Dotyczy postępowania o udzielenie zamówienia publicznego prowadzonego w trybie podstawowym na podstawie art. 275 pkt.1 ustawy z dnia 11 września 2019r. Prawo zamówień publicznych (Dz.U. z 2022 r. poz. 1710 ze zm.) na „*Rozbudowa Wojewódzkiego Szpitala Zespolonego w Kielcach o sale porodowe z salą do cięć cesarskich wraz z niezbędną infrastrukturą i wyposażeniem.*”

znak sprawy: EZ/87/2023/MW

ODPOWIEDZI NA PYTANIA

Pytanie nr 42 Pytania w związku z planowaną równocześnie realizacją zadania inwestycyjnego pod nazwą „*Utworzenie Zintegrowanego Bloku Operacyjnego w Wojewódzkim Szpitalu Zespolonym w Kielcach – etap I*”.

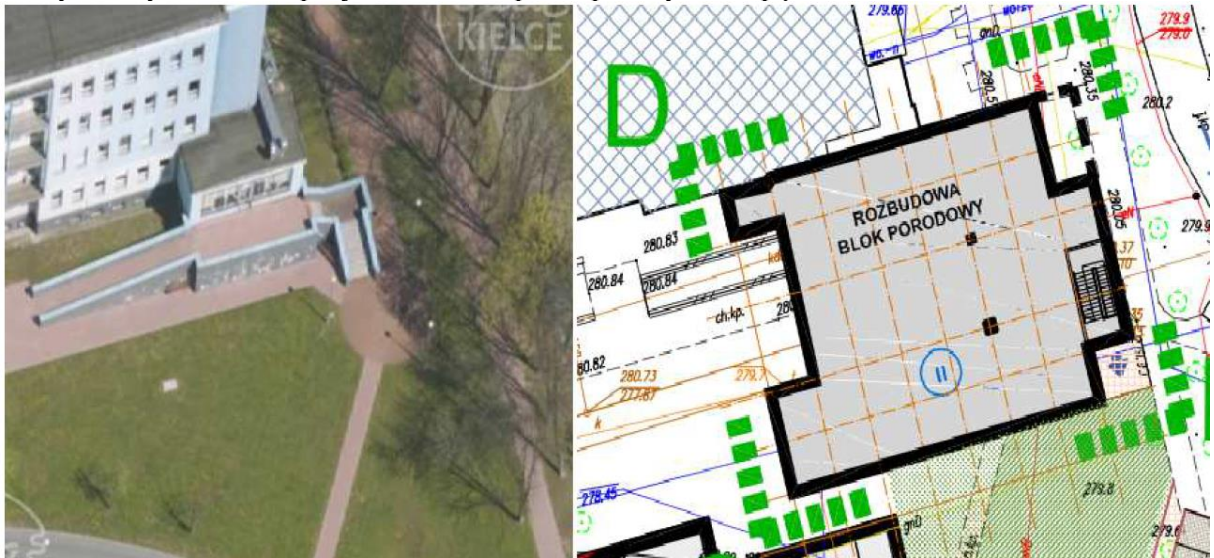
Wskazujemy, że załączona koncepcja nie zapewnia prawidłowych warunków ewakuacji ze wszystkich pomieszczeń (długości dróg dojścia). Czy wykonawca ma przewidzieć w swojej koncepcji poprawne rozwiązanie?

Pytanie nr 53 Pytania w związku z planowaną równocześnie realizacją zadania inwestycyjnego pod nazwą „*Utworzenie Zintegrowanego Bloku Operacyjnego w Wojewódzkim Szpitalu Zespolonym w Kielcach – etap I*”.

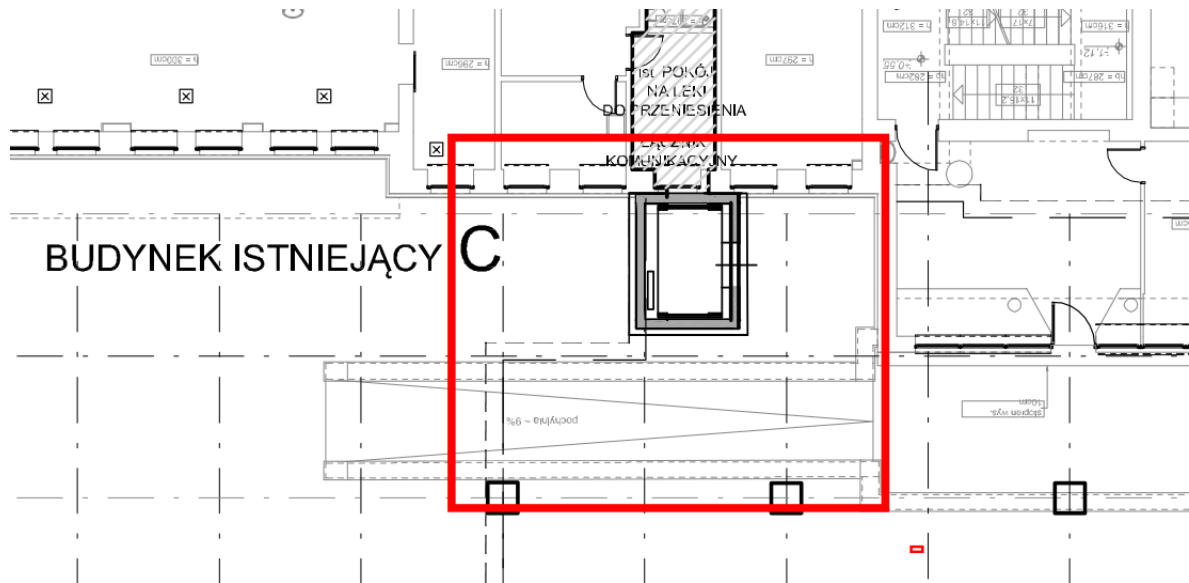
Dla którego zjazdu na teren szpitala należy wykonać projekt stałej organizacji ruchu w ramach planowanego postępowania (zapis z PFU) – prosimy o graficzne wskazanie?

Projekt stałej organizacji ruchu Wykonawca powinien uzgodnić z odpowiednią instytucją odpowiedzialną za drogi i właściwym rzeczoznawcami wymagalnymi prawnie wjazd główny do Szpitala oraz zgodnie z odpowiedzią na pytanie nr 8.

Pytanie nr 55 Pytania w związku z planowaną równocześnie realizacją zadania inwestycyjnego pod nazwą „*Utworzenie Zintegrowanego Bloku Operacyjnego w Wojewódzkim Szpitalu Zespolonym w Kielcach – etap I*”.

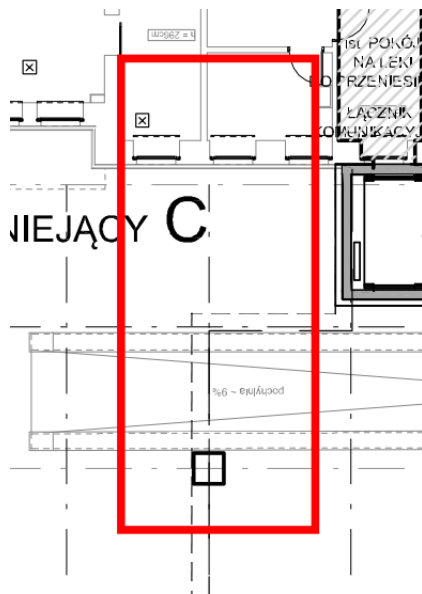
Prosimy o udostępnienie dokumentacji archiwalnej istniejącego budynku „C” w zakresie fundamentów w obrębie nowoprojektowanego Bloku Porodowego.

Zgodnie z odpowiedzią na pyt 54.

Pytanie nr 141

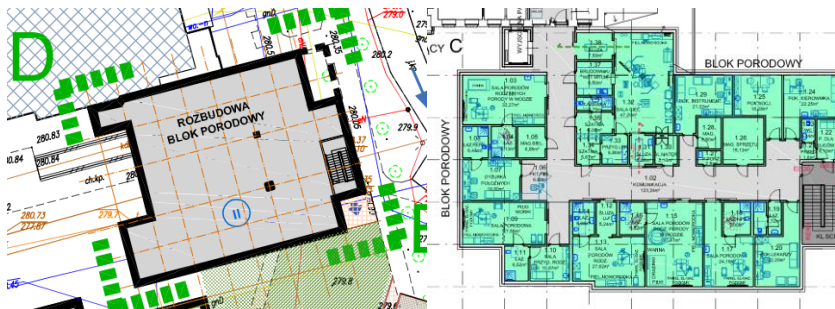
Czy pod rampą lub pod dobudówką znajduje się piwnica? Prosimy o udostępnienie inwentaryzacji istniejącego budynku.
